改善箇所説明図

基準不適合発生箇所　（ハーネスベルトアジャスター）	
改善前	改善後

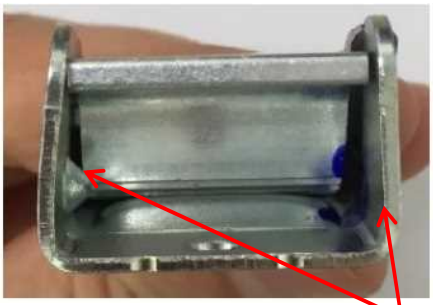
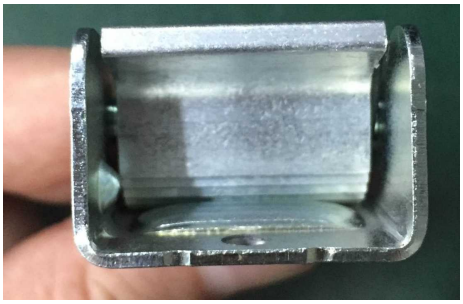
ブラケットに変形があり、隙間が不均等

年少者用補助乗車装置（チャイルドシート）の製造工程において、肩ベルトの伸縮を制御するハーネスベルトアジャスターの修正が不適切なため、ストッパ機能が効かず、衝突時に肩ベルトが緩み、乗員を確実に拘束できないおそれがある。

ブラケットの変形は無く、隙間が均等

良品のアジャスタを取り付けた製品と交換する。
